改善箇所説明図

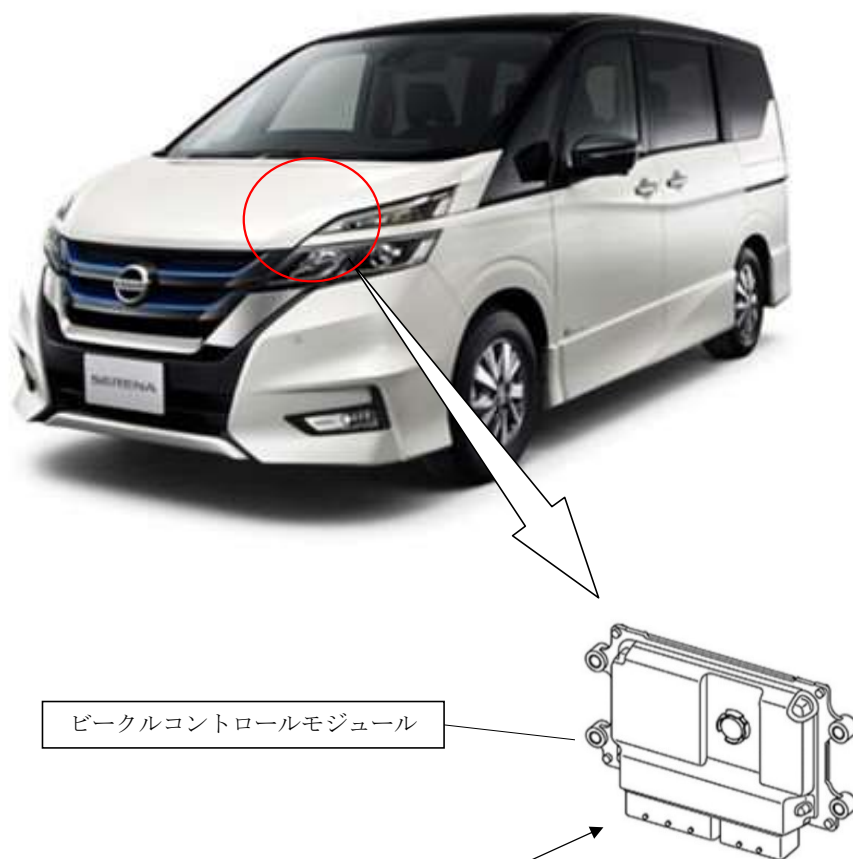
基準不適合発生箇所

e-POWER車及び電気自動車のビークルコントロールモジュールにおいて、開発時にモーター出力制御プログラムの評価が不十分なため、プログラムに不備がある。このため、クルーズコントロール(インテリジェントクルーズコントロール、プロパイロットを含む)による走行を終了した直後に特定の操作をした場合に、意図しない加速をするおそれがある。

改善の内容

全車両、ビークルコントロールモジュールの制御プログラムを修正する。

識別：黄色のシールをモデルナンバープレートの右横に貼り付ける。
